Paris, le 7 octobre 2013

Réponses aux questions des candidats relatives à l'appel d'offres portant sur la réalisation et l'exploitation d'installations photovoltaïques d'une puissance comprise entre 100 et 250kWc

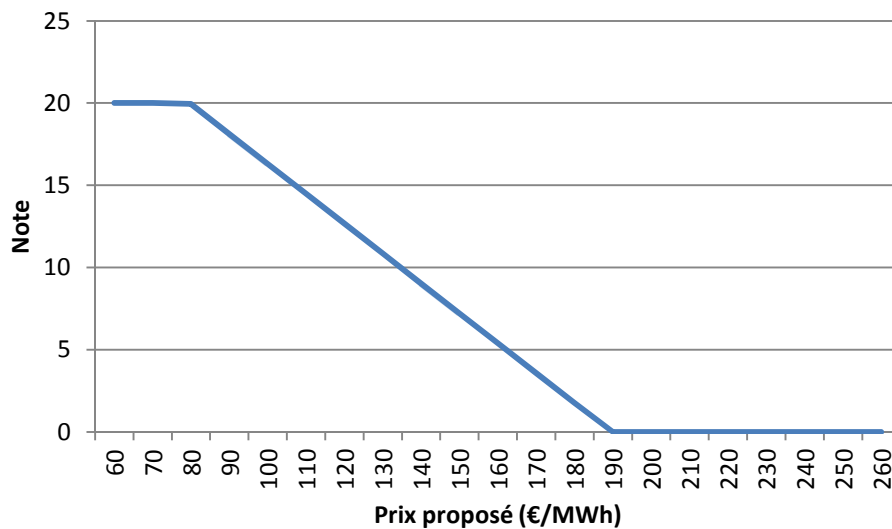
Q6 [16/4/2013] Serait-il possible d'avoir un graphique permettant d'évaluer la note en fonction du prix ? Est-ce qu'un prix donnant une note de zéro est éliminatoire ?

R6 Le graphique ci-après résulte d'une stricte application de la formule donnée au paragraphe 5.2. du cahier des charges. Comme cela est précisé, une note nulle sur le critère prix est éliminatoire. La note étant arrondie au 10^{ème} de point, une note nulle est attribuée à tout prix supérieur à 189,14 €/MWh.
